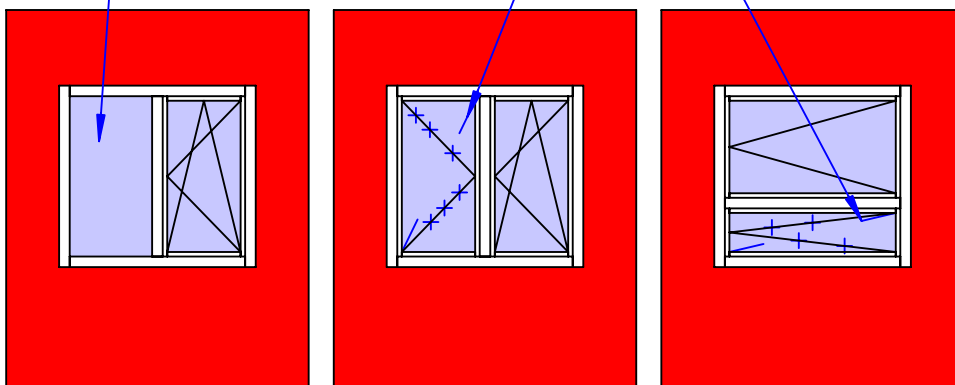
hier gibt es kein Öffnungssymbol,
weil es auch keinen Flügel gibt

"Öffnungs"symbol für den
Flügel, der nicht geöffnet werden kann

Glas im Rahmen, ohne Flügel

Glas im Flügel
Flügel ist mit dem Rahmen verschraubt
(trotzdem ist es ein Flügel)

nebenbei, warum wird der
Flügel hier nicht dargestellt?
